Dodatek č. 1

Smluvní strany tímto prohlašují, že dne 29. 06. 2022 uzavřely smlouvu o dílo, jejímž předmětem je provedení stavebních prací na veřejné zakázce s názvem: „**III/3272 Hlízov**“ (dále jen „**Smlouva o dílo**“). Na základě dohody smluvních stran a ve vazbě na čl. 15. Závěrečná ustanovení odst. 15.14. Smlouvy o dílo, uzavírají smluvní strany tento dodatek č. 1 ke Smlouvě o dílo (dále jen „**Dodatek č. 1**“).

III/3272 Hlízov, 5211120014

Změnový list

SANACE KANALIZAČNÍCH ŠACHET M:10

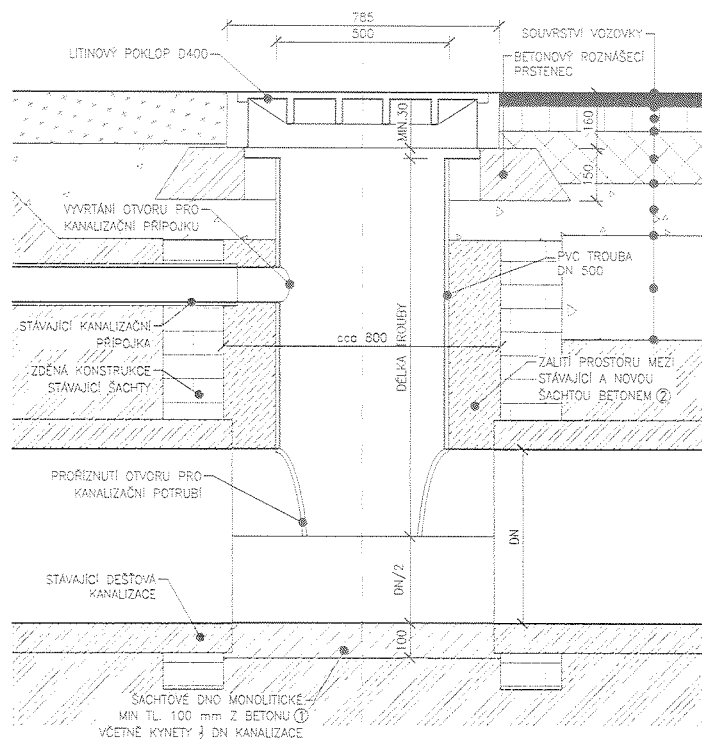
V projektové dokumentaci pro zadání stavby bylo uvažováno s vybouráním stávajících vpustí. Na základě prohlídky vpustí na místě Objednatel a AD rozhodl o jejich zachování a provedení sanace. Tato změna byla navržena z důvodu zachování funkčnosti dešťové kanalizace. Po posouzení stavu vpustí bylo rozhodnuto o provedení sanace u 13 ks a 5 ks vpustí bylo upraveno dno a výškově vyrovnána mříž. Konkrétní provedení sanace a vyrovnání je v příložené výkresové dokumentaci, která tvoří přílohu č. 08 tohoto ZBV.

Změna je vyjádřena smluvními položkami č. 24, 59 a položkami novými č. 101-109. Navyšuje smluvní cenu stavby o 266 247,18 CZK.
